Le 25 mars 2026

N/R : 2023-QC-020 et G122

Objet : Réponse d'Environnement et Changement climatique Canada à la demande DQ7 soumise par la commission d'enquête portant sur le projet de construction du parc éolien de Grosse-Île dans la communauté maritime des Îles-de-la-Madeleine

Figure 2. Schéma illustrant les risques de collisions avec les éoliennes E1 à E5 lors des déplacements entre l'habitat côtier et le milieu lagunaire

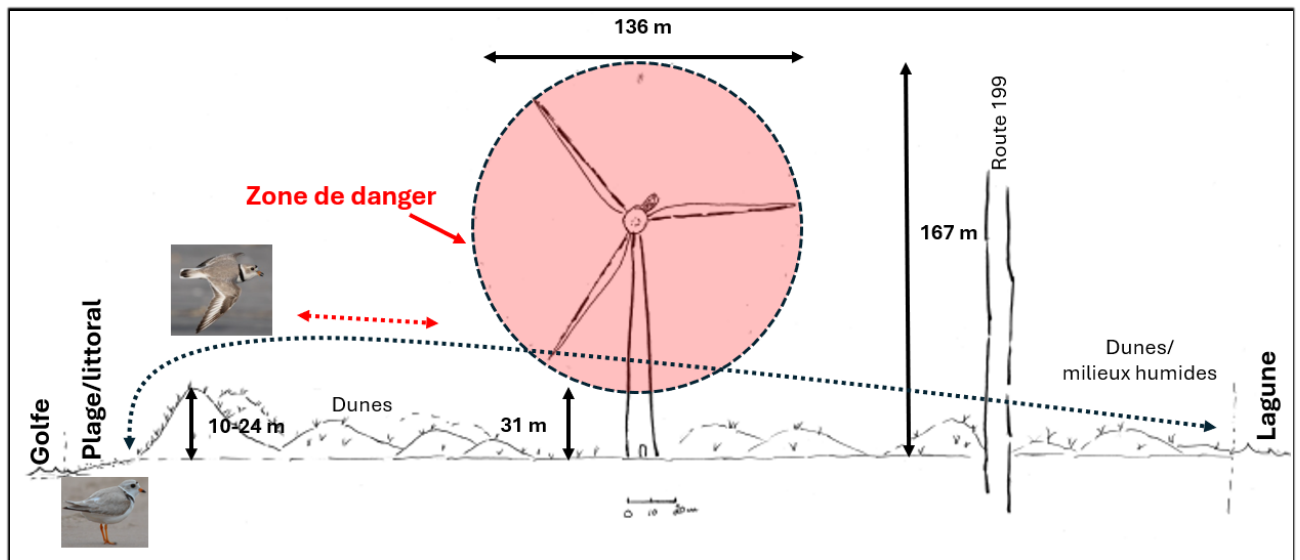
Pour le Pluvier siffleur, qui pourrait nicher sur le littoral, en bordure de l'aire des éoliennes E1 à E5, les déplacements entre l'habitat côtier et le milieu lagunaire (aire de repos et d'alimentation) posent de sérieux risques de collision compte tenu de la hauteur des dunes et du faible dégagement au sol des pales des éoliennes. Ainsi, les oiseaux pourraient voler dans la zone dangereuse de collision (voir figure 2) lors des déplacements entre le littoral et la lagune (Stantial and Cohen, 2015; 2018).

De plus, les risques de collisions dans un environnement insulaire sont grandement supérieurs à ceux dans un environnement continental, puisque le seul habitat terrestre à proximité des

éoliennes, d'une largeur de 200 à 500 m, agit comme un facteur de concentration lors des déplacements des oiseaux en tout temps (et non seulement en période de migration).

Si le projet devait être construit dans le secteur sélectionné par l'initiateur, l'utilisation de structures plus hautes avec un plus grand dégagement au sol, supérieur au modèle proposé (31 m), pourrait vraisemblablement contribuer à réduire les risques, à condition que cette option soit couplée à la mise en drapeau des pales lors de conditions de perte de visibilité.
